浜岡原子力発電所 敷地の地質・地質構造（コメント回答） 補足説明資料

2021年4月2日

審査会合・現地調査におけるコメント一覧（未回答分）

Moore et al.(2015)

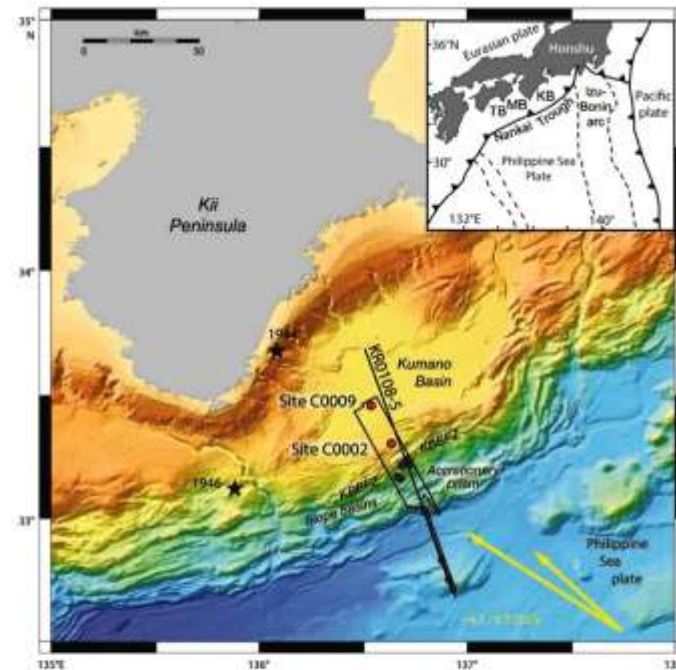
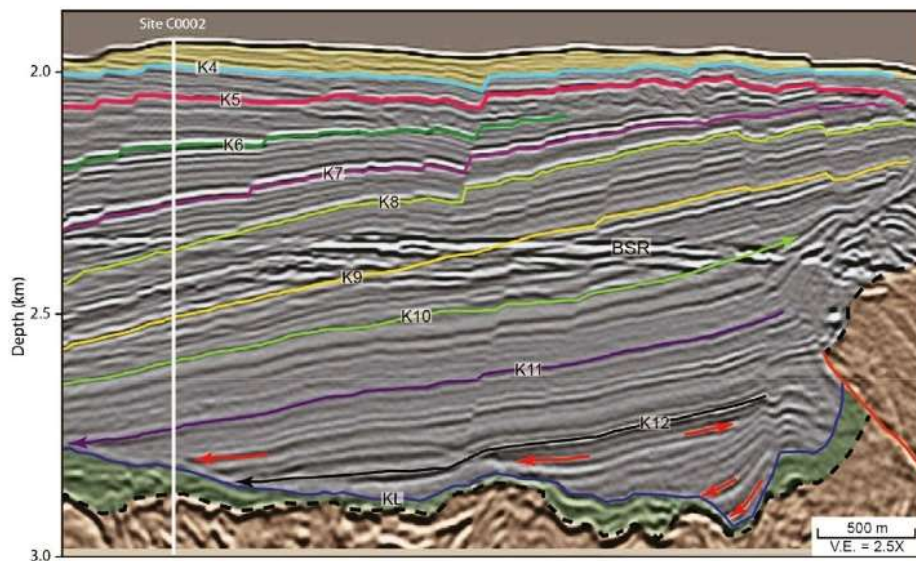
- 正断層に関する一般的特徴やH断層系の形成要因に関する文献の引用に際し、引用理由も含め適切に整理すること。

- domino faultsであるとの明記はないものの、 domino faultsと形態的特徴が類似している平行で等間隔に分布している正断層群は、日本周辺の第四系においても認められる。
- Moore et al.(2015)は、南海トラフ熊野灘沖の前弧海盆中に、高角で平行な正断層群を推定している。この構造は、未固結の地盤において堆積物の傾動によって生じた引張応力によって形成された平行な正断層群という点において、H断層系の形成環境や分布形態と類似している。

- 南海トラフ熊野灘沖の前弧海盆中の音波探査記録において、陸側に低角度で傾斜する堆積構造中に、同じく陸側に高角度傾斜する平行な正断層群が推定される。
- 本知見に示される正断層群は、巨大分岐断層に沿う隆起帯の成長等による堆積物の傾動が要因とされ、H断層系とはテクトニクス的な背景は異なり、また海底地すべりとは解釈されていないものの、“隆起に伴う表層付近の地層の傾動によって生じた引張応力によって形成された、地下深部に連続せず、後方回転を伴う一連の平行な正断層群”という観点では同一であり、地すべり移動体中に生じる後方回転を伴う一連の平行な正断層群と類似する。

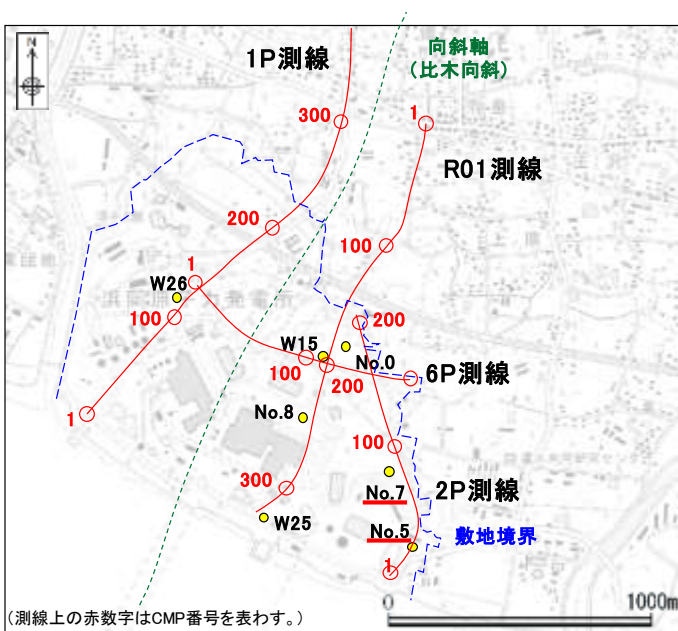
- 大深度ボーリングNo.5孔及びNo.7孔の柱状図において、H断層系と関連するような性状の記載のある深部の断層について、事業者の解釈を示すこと。

- 大深度ボーリングNo.5孔及びNo.7孔の柱状図において、H断層系と関連するような性状の記載のある深部（K-8凝灰岩以深）の断層について、その性状をボーリングコア写真から詳細に確認し、H断層系と同性状の断層※に該当するかどうかの解釈を示す。
